Revisión y Aprobación del Plan de Inversiones en Transmisión para el Área de Demanda 8

Período 2025-2029

Lima, junio 2024

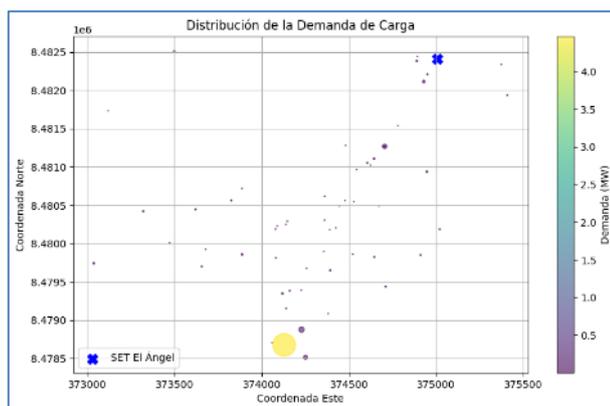
ELECTRODUNAS añade una imagen señalando el alimentador en 22,9 kV que se propone conectar a la barra en 22,9 kV de la SET El Ángel, agrega que, dicho alimentador atenderá cargas reguladas y al Cliente Cementera Inca.

ELECTRODUNAS concluye que, el alimentador de 22,9 kV propuesto para la SET El Ángel no será de uso exclusivo del cliente “Caliza Cemento Inca”.

En base a lo mencionado, ELECTRODUNAS solicita incluir al PI 2025-2029 la implementación de la barra de 22,9 kV en la SET El Ángel, considerando 01 celda de transformación, 01 celda de medición y 01 celda de alimentador.

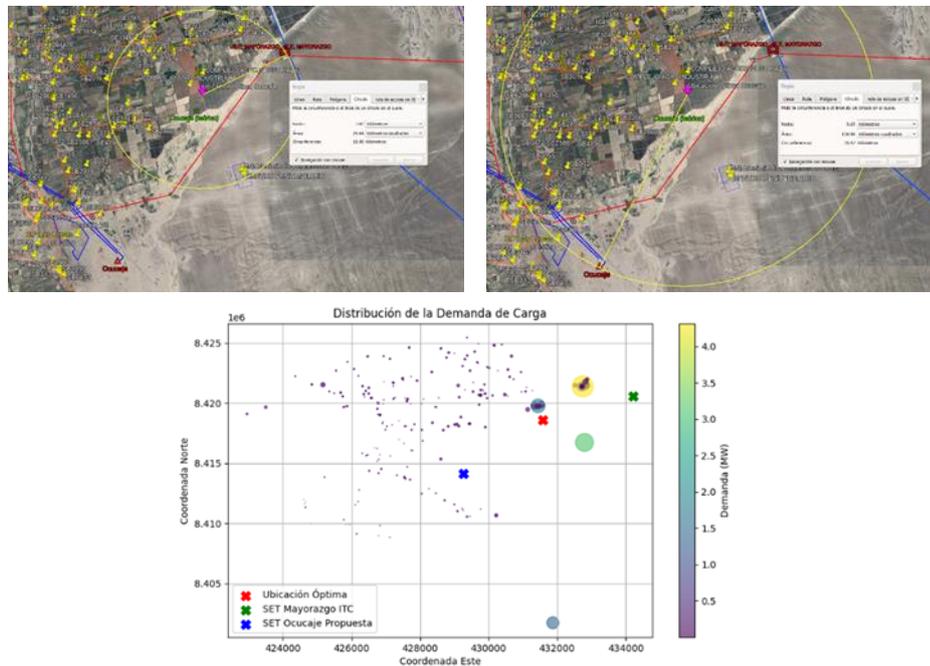
ELECTRODUNAS añade que, tienen el antecedente de la problemática de la SET Santa Margarita, la cual está rodeada de predios agrícolas, y cuya vía de acceso está controlada por privados.

En base a lo mencionado, ELECTRODUNAS solicita retirar del proyecto del PI 2025-2029 la implementación del TP de 220/60/22,9 kV y la barra de 22,9 kV en la SET Mayorazgo.

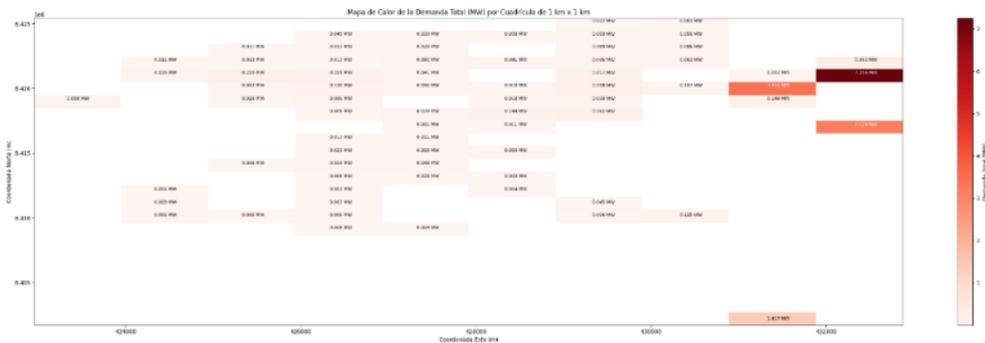
el archivo Excel presentado por ELECTRODUNAS se asigna una demanda de 10 MW (Variable “DS Alimentador”) al alimentador en 22,9 kV, la cual luego es dividida entre un Factor de Simultaneidad de 0,8 lo aumenta la demanda a 12,5 MW.

Además, se observa que, en dicho cálculo, se considera un alimentador de 30 km, con una demanda uniformemente distribuida cada 3 km, con 1,25 MW por tramo, lo cual, no corresponde a la densidad proyectada en la zona del sur de Ica, ya que, según las cargas Teóricas propuestas por ELECTRODUNAS en la hoja “F-120 (SET)” del archivo Excel “SET Ocucaje.xlsx” se tendría la siguiente densidad en la zona de Ocucaje para el año 2034:

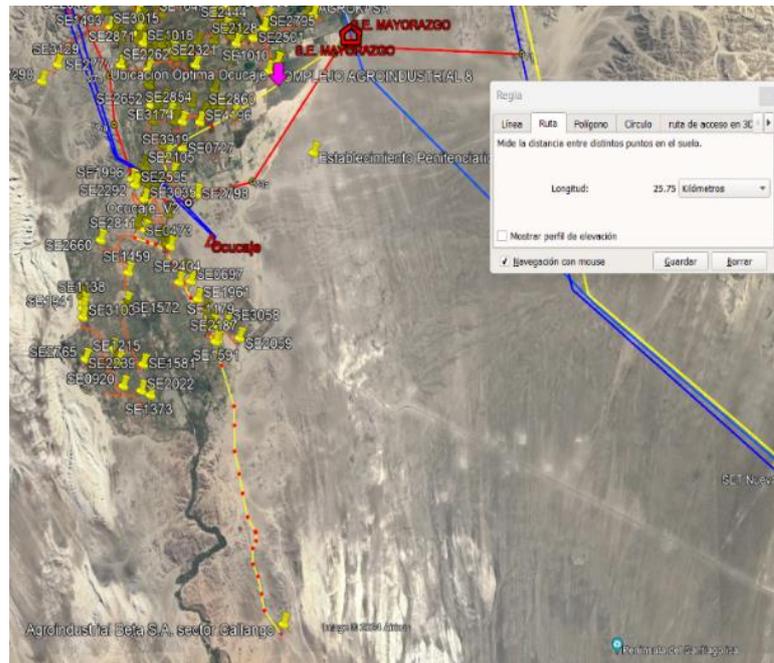
En ese sentido, ELECTRODUNAS no ha sustentado la distribución de carga utilizada en su archivo “Flujo_MT23kV.xlsm”, la cual, no coincide con la densidad de las cargas presentes y proyectadas al sur de Ica.

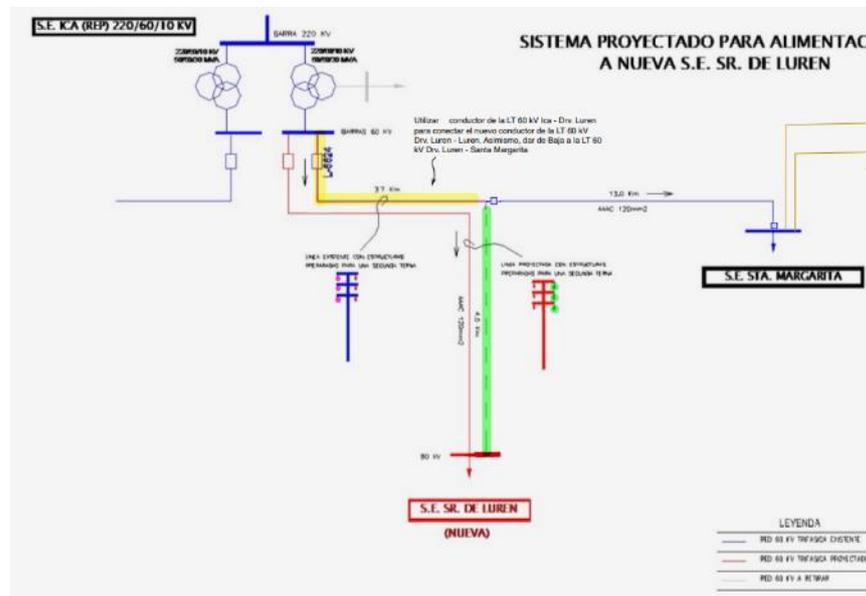
Sin perjuicio de lo antes mencionado se debe aclarar lo siguiente: en el literal b) del capítulo 6.2.3.3 del Informe N° 089-2024-GRT se mencionó:

“Al respecto, del diagnóstico, se verifica que para el año 2029, en un escenario de contingencia en la LT 60 kV Ica Parcona – Ica Norte, se produciría una sobrecarga del 115% en la LT 60 kV Ica Parcona – Derivación Ica Norte. Aunque esta sobrecarga se encuentra dentro de los parámetros permitidos, se ha identificado que, a largo plazo, la sobrecarga podría exceder el 120% en situaciones de contingencia. Esto justifica la necesidad de un proyecto que brinde confiabilidad N-1 para el Sistema Eléctrico de Ica.”

Por lo que, Osinerghmin identificó sobrecargas ante contingencias en el período de largo plazo y debido a la solicitud de la empresa, se consideró pertinente aprobar en la PREPUBLICACIÓN un proyecto eficiente que solucione el Sistema Ica.

Desarrollo de las redes de distribución desde SET Nasca

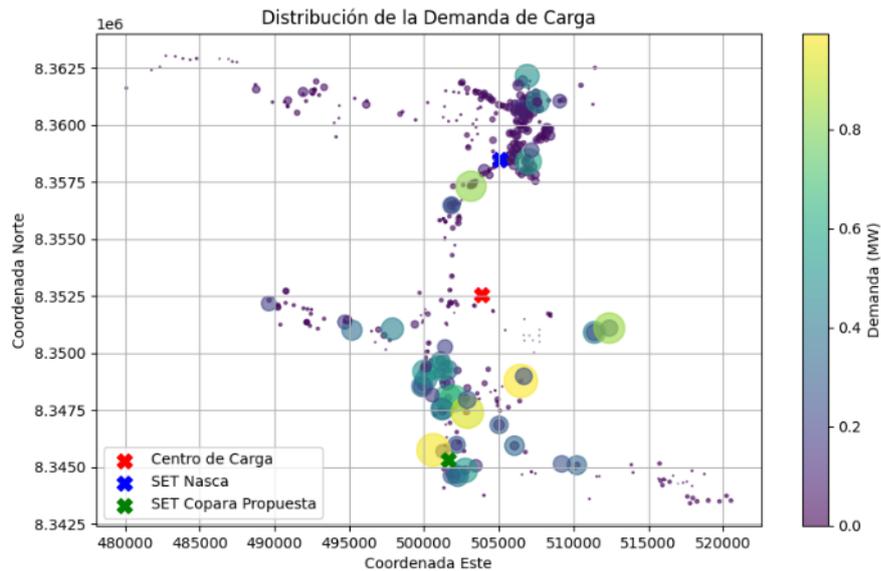
ELECTRODUNAS indica que, el centro de carga se ha trasladado al sur de Nasca, por lo tanto, seguir construyendo alimentadores desde SET Nasca es ineficiente para las cargas en 22,9 kV. Añade que, actualmente se tienen problemas para construir alimentadores desde SET Nasca, puesto que solo existe una vía de acceso público con condiciones para construir alimentadores (carretera Panamericana Sur), el uso de esta vía viene siendo restringida por la administradora de aeropuertos de Nasca, dado que manifiestan que actualmente ya no es posible tender redes aéreas en las zonas adyacentes al aeródromo.
